**Всемирный форум для согласования правил
в области транспортных средств**

Правила № 94 ООН (лобовое столкновение)

**Предложение по поправкам серии 04
к Правилам № 94 ООН (лобовое столкновение)****Представлено экспертами от Японии и Европейской комиссии
от имени целевой группы***

Образец А

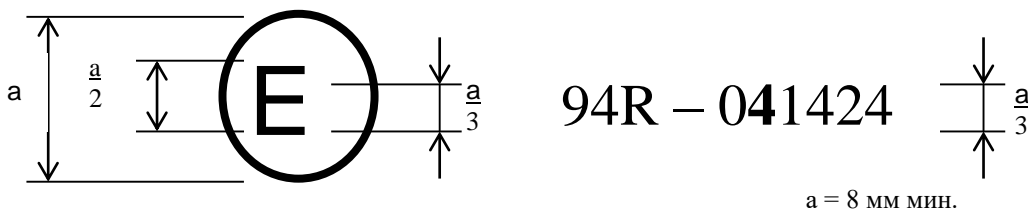
Приведенный выше знак официального утверждения, проставленный на транспортном средстве, указывает, что данный тип транспортного средства официально утвержден в Нидерландах (Е 4) в отношении защиты водителя и пассажиров в случае лобового столкновения на основании Правил № 94 под номером официального утверждения 041424. Номер официального утверждения указывает, что

официальное утверждение было предоставлено в соответствии с положениями Правил № 94 с внесенными в них поправками серии 04.

Образец В

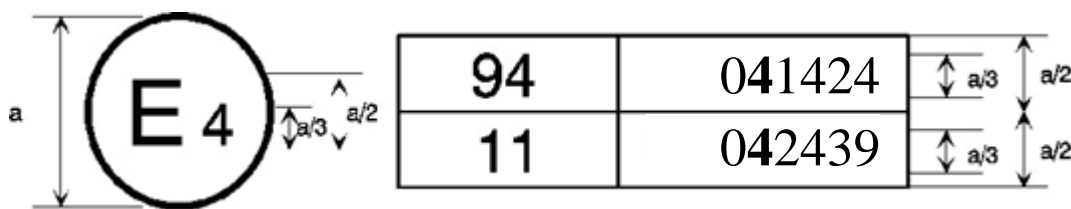
Первые две цифры номера официального утверждения указывают, что в момент предоставления соответствующих официальных утверждений Правила № 94 ООН включали поправки серии 04, а Правила № 11 ООН – поправки серии 04».

Рис. 3
Шарнирный испытательный штифт

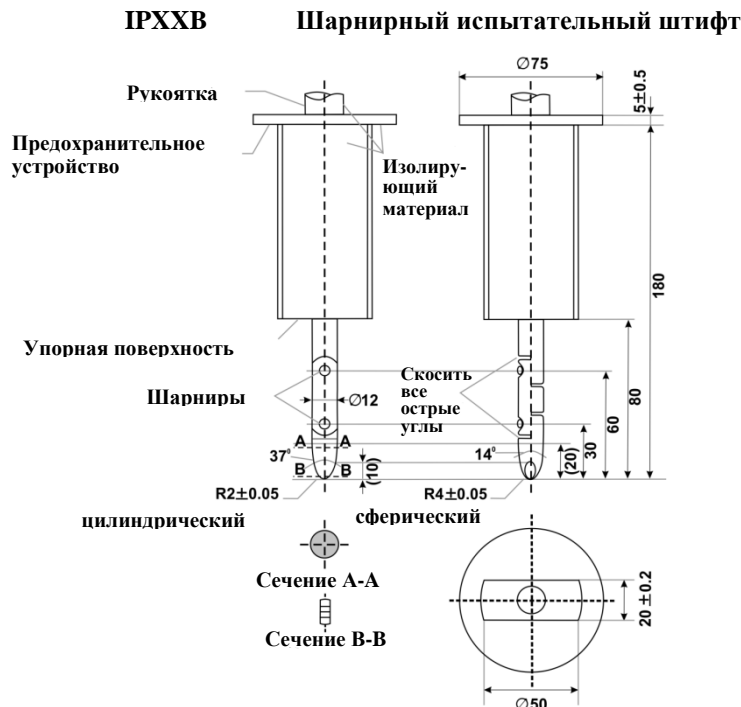
Для оценки электробезопасности в любой зазор или отверстие в системе физической защиты вставляют шарнирный испытательный штифт, изображенный на **рис. 31** ~~добавления 1~~, с испытательным усилием $10 \text{ Н} \pm 10\%$. Если шарнирный испытательный штифт можно полностью или частично ввести в систему физической защиты, то штифт следует вводить в эту систему в каждом из положений, указанных ниже.

~~Считается, что~~ Требования, изложенные в пункте 5.2.8.1.3 настоящих Правил, выполнены, если шарнирный испытательный штифт, описанный на **рис. 3** ~~добавления 1~~, не может соприкоснуться с частями, находящимися под высоким напряжением.

Рис. 4

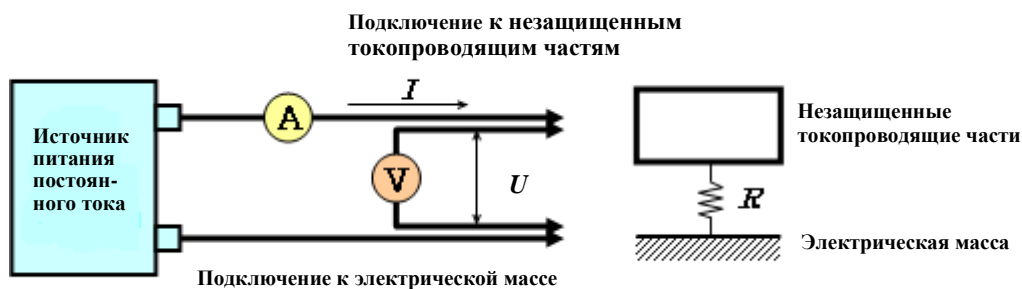
Схема испытания методом использования источника питания постоянного тока, вольтметра и амперметра показана ниже.

Рис. 5
Измерение U_1'

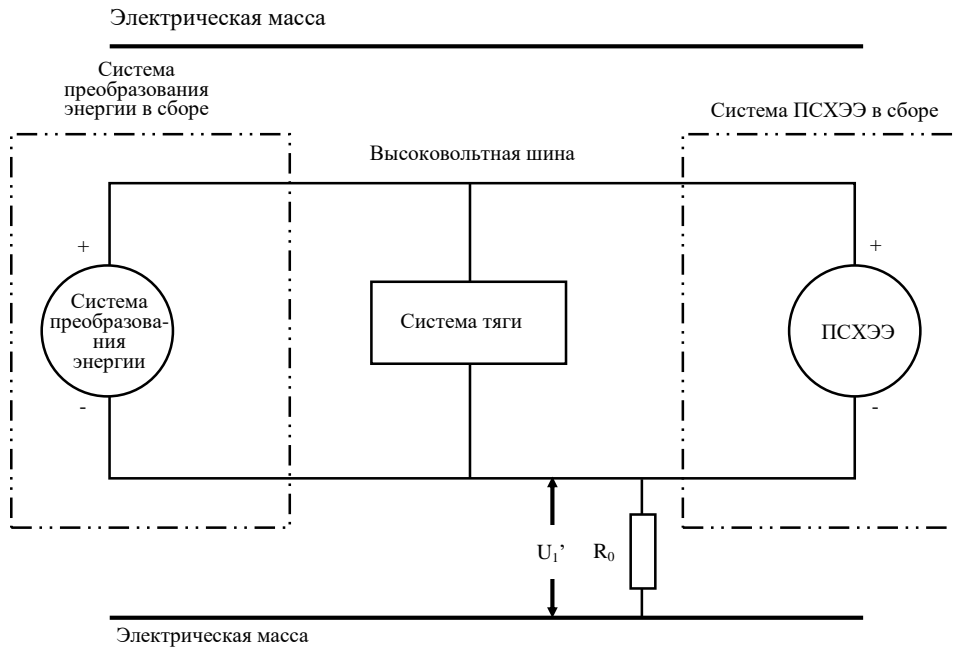
Если U_1 больше или равно U_2 , то между отрицательной клеммой высоковольтной шины и электрической массой устанавливают известное стандартное сопротивление (R_0). После установки R_0 измеряют напряжение (U_1') между отрицательной клеммой высоковольтной шины и электрической массой транспортного средства (см. рис. 5).

$$R_i = R_0 * U_b * (1/U_1' - 1/U_1)$$

Рис. 6
Измерение U_2'

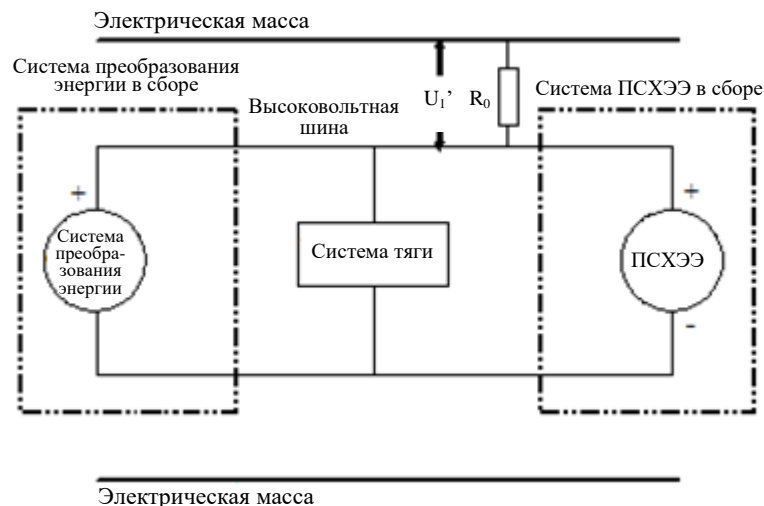
Если U_2 больше U_1 , то между положительной клеммой высоковольтной шины и электрической массой устанавливают известное стандартное напряжение (R_0). После установки R_0 измерить напряжение (U_2') между положительной клеммой высоковольтной шины и электрической массой (см. рис. 6 ниже). Электрическую изоляцию (R_i) рассчитывают по следующей формуле:

$$R_i = R_0 * U_B * (1/U_2' - 1/U_2)$$
